「原子力発電所敷地内の破砕帯の評価に当たっての検討の考え方」に関する
質問・要望書

原子力安全・保安院長 深野弘行 様

2012年8月28日

保安院 「原子力発電所敷地内の破砕帯の評価に当たっての検討の考え方」
2012年8月24日 地震・津波に関する意見聴取会 資料21-6-2

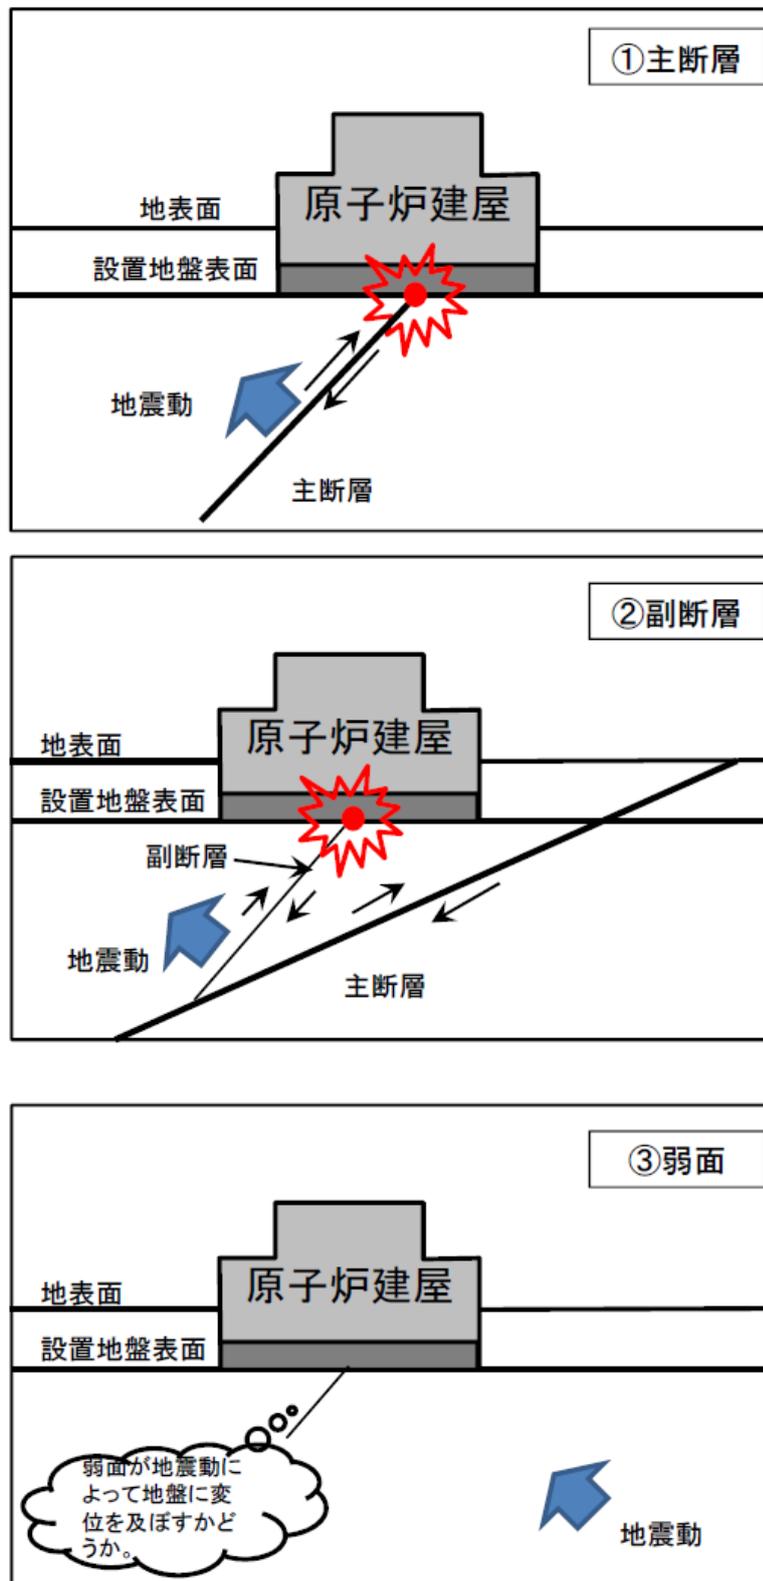
- (2) ②副断層については、「周辺の活断層と構造的に関係することにより、地表部に従属的な変異を生じるおそれがあるもの」とされ、「検討の考え方」4頁の図では、主断層と直接的につながったものとなっている。しかし、主断層と直接的につながっていない場合でも、地震によって断層が動いて地表にずれを起こす可能性についてはどのように評価するのか。
